Tajuk: BALAI BOMBA DAN KUARTERS, PUTATAN, SABAH
Perkara – Kelulusan Pindaan Rekabentuk Skop Senibina - *Sanitary Ware* tandas OKU

BORANG PINDAAN REKABENTUK

Tajuk Projek : **PROJEK BALAI BOMBA DAN KUARTERS PUTATAN, SABAH**

PROJECT : CADANGAN PEMBINAAN BALAI BOMBA DAN KUARTERS PUTATAN, SABAH.

200413/JBPMput/TO-13A

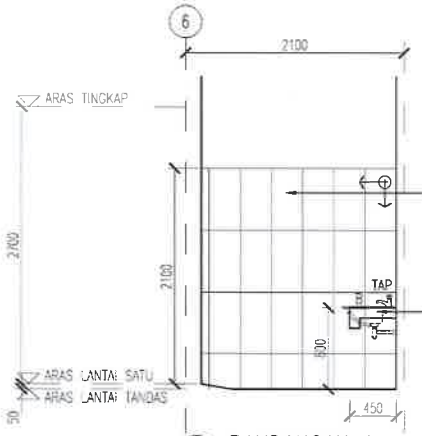
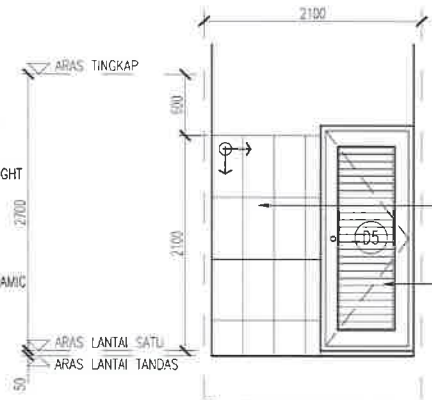
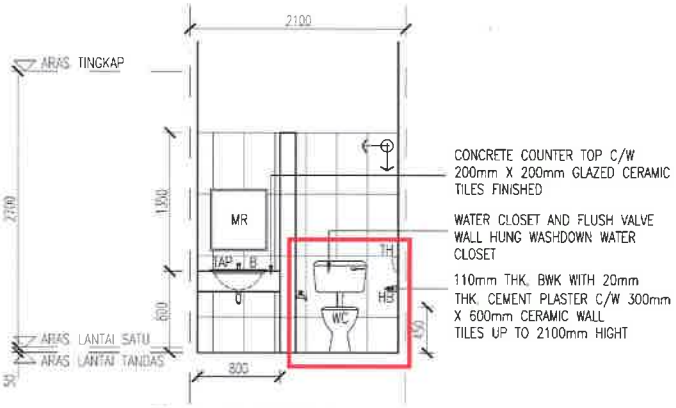
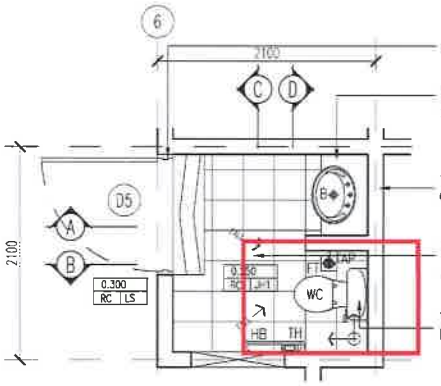
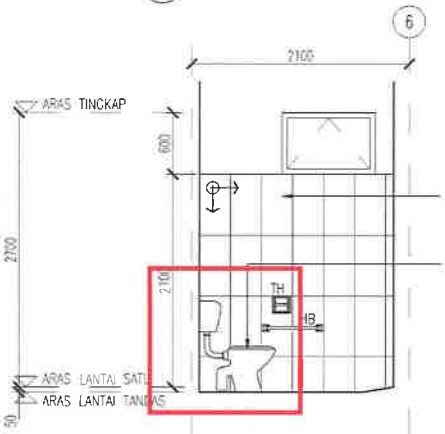
Bil	No.Rujukan Surat	Keterangan Perubahan Kerja Terlibat	Ulasan USB
1	AoA/BBPut/pr9	Pindaan Rekabentuk 9 ***Sanitary Ware* Tandas OKU** Penukaran *sanitary ware* di tandas OKU dari sistem *flush valve* (Econax by Johnson Suisse) kepada *cistern* (INNO-WC1046) – berdasarkan **SITE MEMO** dari Jurutera Perunding Intelek Sdn.Bhd no.rujukan JPI/A288/S.M/5	**Lukisan Kontrak**  i. Lukisan menunjukkan sistem *cistern.* ii. Spesifikasi bertulis menyatakan sistem *flush valve.*

Sanitary ware (WC) telah diluluskan dan dipasang di tapak. Walau bagaimanapun, setelah siap pemasangan meter air dan ujian dilakukan, WC yang dicadangkan (flush valve) tidak sesuai kerana tekanan air tidak mencukupi. Sila rujuk memo perunding M&E (JPI/A288/S.M/5) bertarikh 15 Feb 2024.

1) During testing and commissioning at BBP Putatan site, Unit Kejuruteraan Mekanikal and Consultant M&E discovered the water closet is not built with cannister tank. When flush test is conducted, the water pressure flush flow is not sufficient like the other water closet on site. Upon discovery only OKU Toilet is using water closet without cannister tank.

Tanpa pertambahan kos.

2) To overcome such problem, a water closet with cannister tank is one of the recommended solution.
